LEGAMBIENTE
Circolo "Lo Sperone" di San Giovanni Rotondo

Oggetto: Oggetto: FSC 2014-2020 - Patto per lo Sviluppo della regione Puglia. Intervento Lotto n. 5 Progetto Esecutivo di intervento per la Difesa idraulica del territorio comunale di San Giovanni Rotondo - Lotto A - Codice ReNDIS 16IR747/G1. CUP: B23H17000040006 - CIG: 798841154C. 2024/00310/VIA_PAUR - Progetto Definitivo di intervento per la difesa idraulica del territorio comunale - Lotto B - San Giovanni Rotondo (FG) Codice ReNDIS: 16IR748/G1 nel Comune di San Giovanni Rotondo (FG). Riscontro a nota Legambiente -

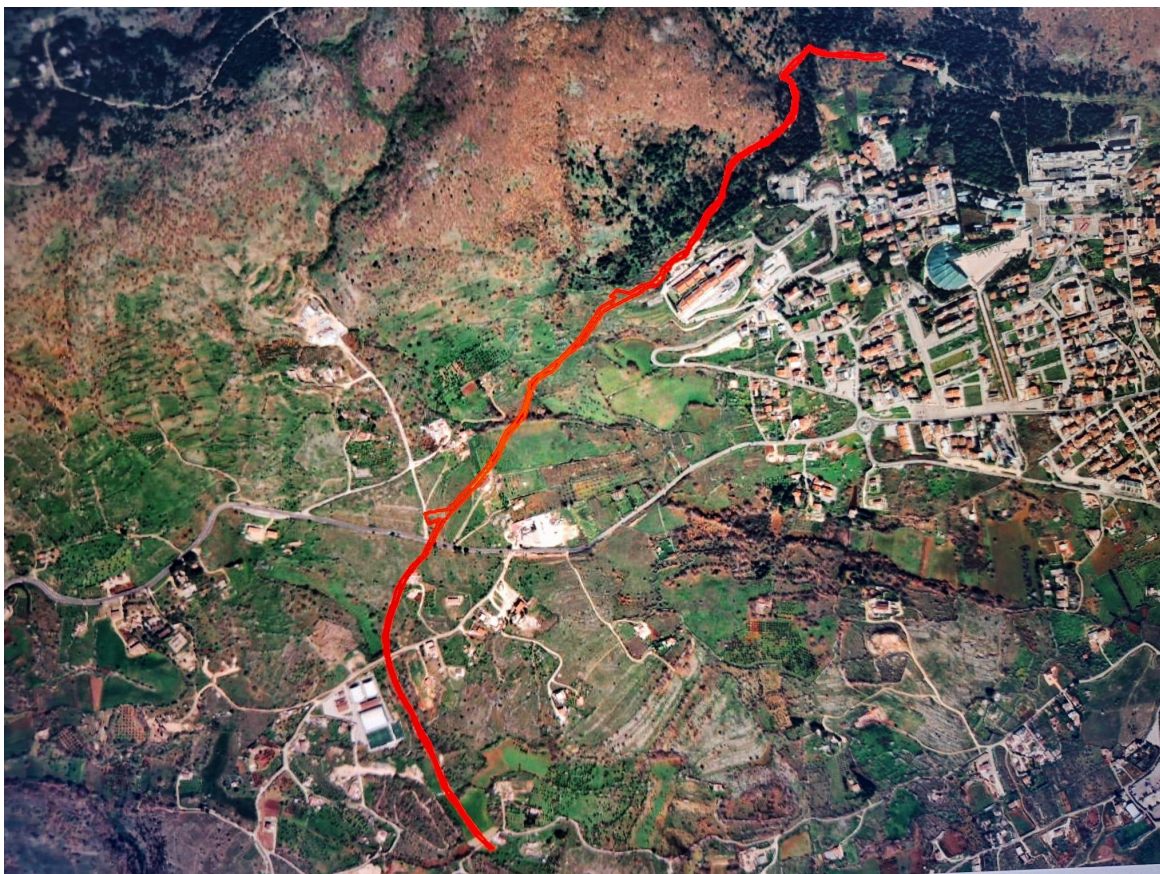
Questo nuovo tracciato (alleghiamo la foto), dal quale si evince l'abbassamento delle quote, partendo dal livello inferiore della chiesa delle Clarisse su Monte Castellana (e non più dal canale di scurcia), lo ribadiamo, incontra altre criticità: attraversa l'area interessata dai crolli del piano montuoso in corrispondenza delle antiche cave scavate in grotta per estrarre granella

calcarea, oltre ovviamente, ai danni notevoli alla foresta matura presente lungo tutto il tracciato, paesaggio ambientale completamente differente da quello rappresentato dalla foto aerea utilizzata. Per questa ragione ribadiamo l'invito ad accompagnare Lei e la sua struttura tecnica con quella del Comune, per constatare insieme lo stato dei luoghi, valutare gli impatti prima di assumere ogni altra decisione.

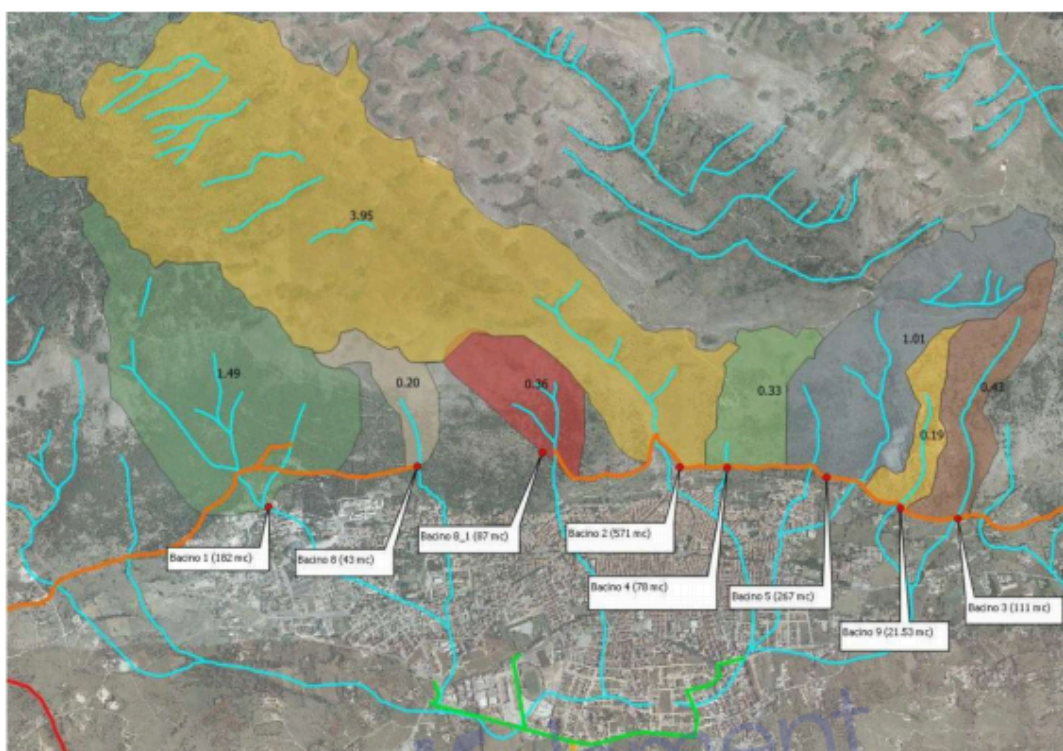
Con questo intervento, oltre al canale, prevede che i versanti saranno tappezzati con barriere paramassi e reti ancorate al suolo, una vera e propria artificializzazione della montagna peraltro molto stabile.

Condividendo le finalità di tali opere volte a tutelare la pubblica incolumità, queste devono a maggior ragione essere valutate con l'ottica di garantire la massima efficacia e funzionalità. Ben sapendo quanto prescritto nella Prima perimetrazione PAI del 2003 dall'AdB: storicamente gli eventi con trasporto detritico importante a seguito delle portate nel compluvio “Vallone di Portamisuso” ad est, con il bacino montano più importante, come si nota nell'immagine allegata.
